## REGIONE DEL VENETO

### COMITATO TECNICO REGIONALE V.I.A.

#### Parere n. 26 del 09/05/2018

Oggetto: CAVA MORENICA S.R.L. – Ampliamento di una cava di sabbia e ghiaia denominata Colombarotto. Comune di localizzazione: Villafranca di Verona (VR). Procedura di V.I.A. e contestuale autorizzazione dell'intervento ai sensi del D.Lgs. 152/06 e ss.mm.ii., della L.R. 4/2016 e della D.G.R. n. 940/2017.

## 5.2 Prima integrazione al modello idrogeologico locale (dopo la nota della CTPAC di Verona)

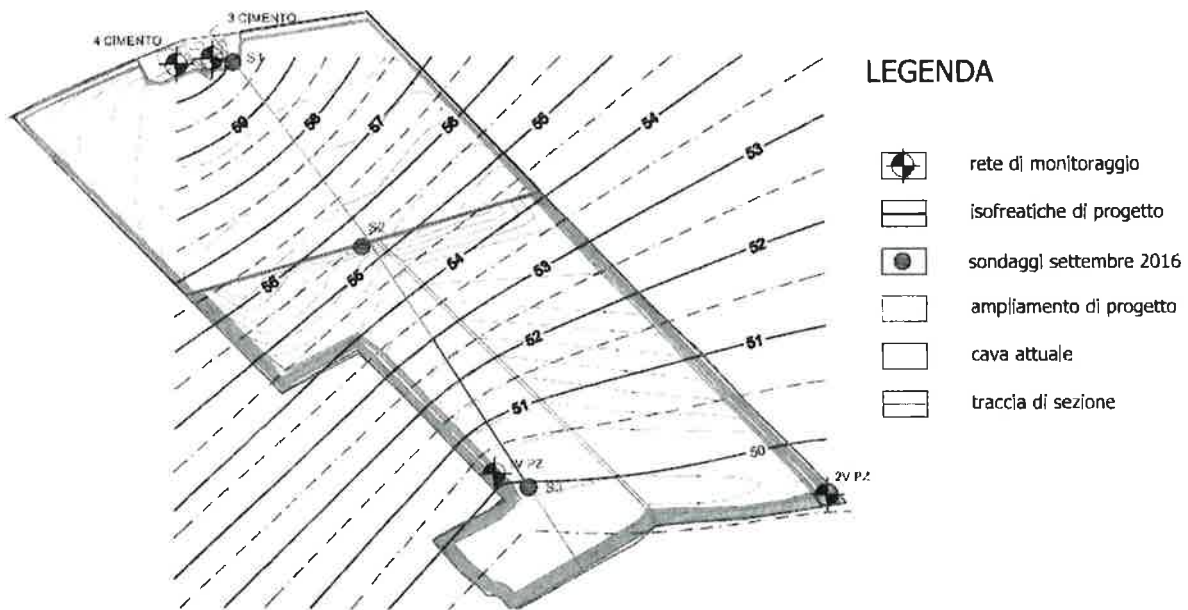
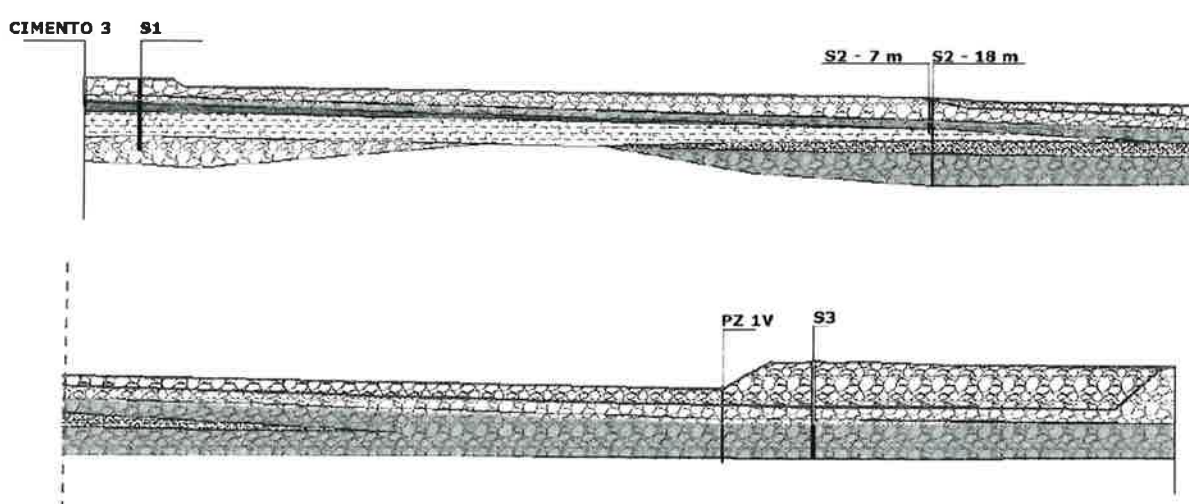
L'integrazione del modello idrogeologico locale è stata richiesta dalla CTPAC di Verona, con la nota prot. 0060761 del 21/07/2016, che ha rinviato l'espressione del parere richiedendo "un approfondimento alla relazione idrogeologica con una più puntuale ricostruzione del modello idrogeologico locale, sulla base di indagini dirette, mediante piezometri dedicati e opportunamente dislocati, con precisa stratigrafia

(carotaggio continuo) di ogni singolo piezometro e un congruo periodo di misurazioni correlate anche con i dati climatici (piovosità) ed eventuali effetti derivanti dalla rete idrografica superficiale”.

Il sondaggio S2 intercetta il suddetto orizzonte; ivi sono stati allestiti due piezometri, uno riferito alla falda superficiale (fino alla profondità di 7 m) e l'altro passante sotto l'orizzonte limoso di origine morenica (fino alla profondità di 18 m).

Un terzo piezometro è stato collocato presso il punto S3 all'interno del terreno con ghiaia e sabbia.

Le misurazioni svolte nel settembre 2016 hanno portato all'identificazione di un modello idrogeologico particolare, nel quale l'orizzonte di materiale limoso comporta la suddivisione della falda in due livelli, in corrispondenza della parte settentrionale della cava (sezioni seguenti).

Secondo i sondaggi l'orizzonte limoso, unitamente ai depositi limosi e sabbiosi soprastanti e sottostanti, presenta uno spessore complessivo variabile da 7 m presso il punto S1 a 5 m al punto S2; procedendo verso la pianura ed allontanandosi dai rilievi morenici, l'orizzonte esaurisce progressivamente il proprio spessore e non è più riscontrato nel punto S3.

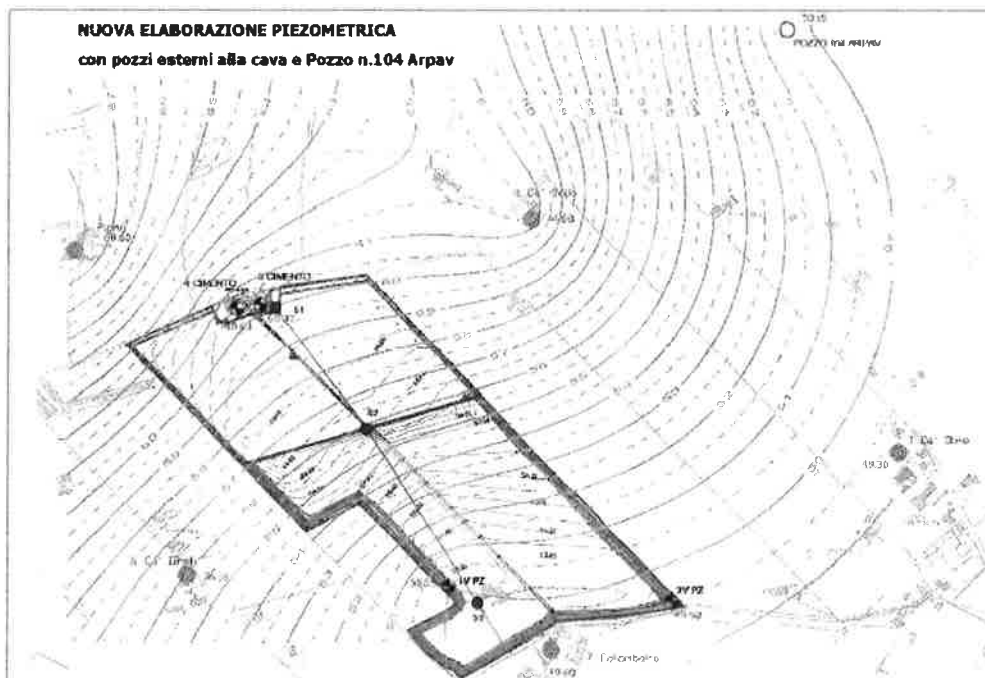
All'insieme di pozzi sopra elencato è stato aggiunto il n. 104, facente parte della rete ARPAV per il monitoraggio freaticometrico in continuo; tale pozzo è ubicato all'estremità settentrionale del territorio comunale di Villafranca, al confine con Sommacampagna, a circa 1 km dall'area di cava.

Per il pozzo n. 104 si dispongono di misurazioni da novembre 2007 al 2017; si osserva che il massimo assoluto, registrato in settembre 2013, è pari a 51,29 m, mentre nel 2017 è stato registrato il minimo tra i valori massimi, pari a 48,58 m; il valore medio dei massimi è 50,15 m.

Per il pozzo in oggetto è possibile rilevare un andamento molto simile a quello caratterizzante il pozzo ARPAV n. 170 per il periodo 2010 - 2015, con una lieve tendenza all'aumento dei livelli.
